INA INFORMAZIONE TECNICA

Passaggio da cinghia Poly-V a cinghia elastica

Il tenditore 531 0503 10 non è più necessario

Fiat: Ducato

Figura 1: Sistema di trasmissione ausiliario fino al numero motore 0113089 con rullo tenditore

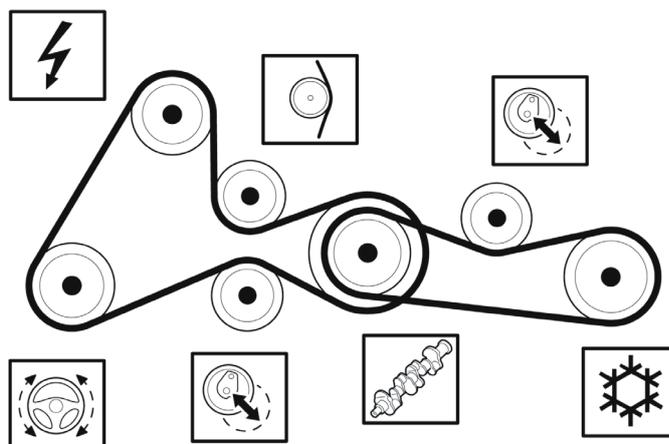
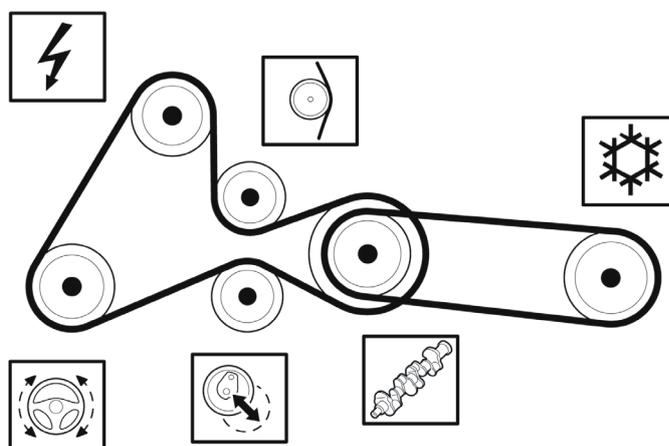
Nel sistema di trasmissione ausiliario per il compressore del climatizzatore, i costruttori di veicoli citati impiegano a partire dal numero motore 0113090 una cinghia poly-V elastica. Di conseguenza, il rullo tenditore necessario finora per la cinghia poly-V tradizionale va a decadere.

Nei motori fino al numero motore 0113089, in fase di manutenzione può essere montata la cinghia poly-V FB4PK903. Anche in questo caso non sarà più necessario il rullo tenditore.

La cinghia poly-V elastica rispetta senza limitazioni tutti i requisiti tecnici e può essere montata senza problemi anche nei motori fino al numero motore 0113089. Nel passaggio alla cinghia poly-V elastica non deve essere montato in nessun caso alcun rullo tenditore!
